**ЈАВНО ПРЕДУЗЕЋЕ "ДИРЕКЦИЈА ЗА
ИЗГРАДЊУ И УРЕЂЕЊЕ
ПАНЧЕВА" ПАНЧЕВО**

Број: XI-13-404-76/2017

ПРЕДМЕТ: Одговор на захтев за додатним информацијама или појашњењима у вези са припремањем понуде за јавну набавку – Извођење радова на наткривању терасе Дечијег одмаралишта на Дивчибарама, бр. XI-13-404-76/2017

1.

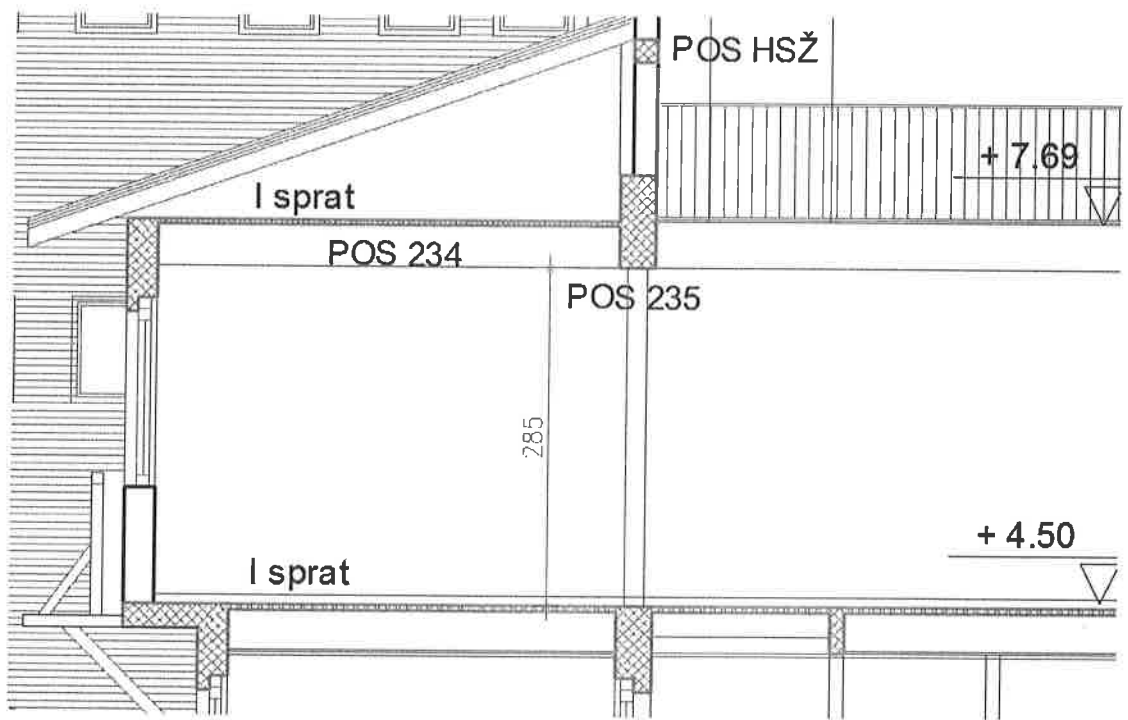
1. У предмеру у делу грађевинских радова XVI Браварски радови:
 - Ставка 7. Израда и уградња клизних сегментних врата од AL профила без термо прекида ... није дата димензија врата. Да бисмо били у могућности да у оквиру понуде за предметну јавну набавку дамо цену наведених врата молимо вас да нам доставите информацију о димензијама истих.

- **ставка 7.** Израда И уградња клизних сегментних врата од Ал профила без термо прекида.. није дата димензија врата. Да бисмо били у могућности да у оквиру понуде за предметну јавну набавку дамо цену наведених врата молимо вас да нам доставите информацију о димензијама истих.

2.

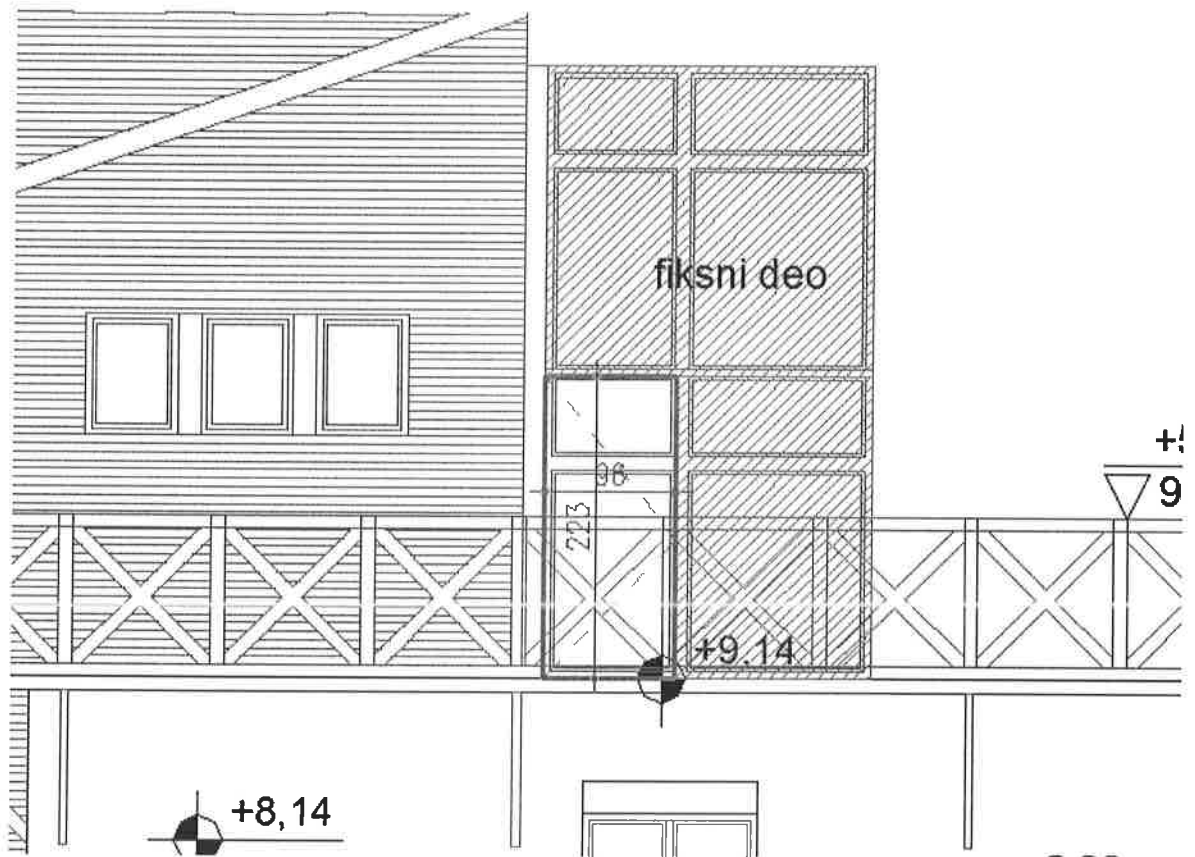
- За ставку 3. Израда PVC балконских врата... потребно је објашњење за изглед – шему браварије балконских врата димензија 240x452 cm због величине отвора (да ли постоји комбинација фиксних и покретних делова?)

- за ставку 3. Израда ПВЦ балконских врата.. потребно је појашњење за изглед-
шему браварије балконских врата димензија 240x452 см због величине отвора
(да ли постоји комбинација фиксних и покретних делова?).
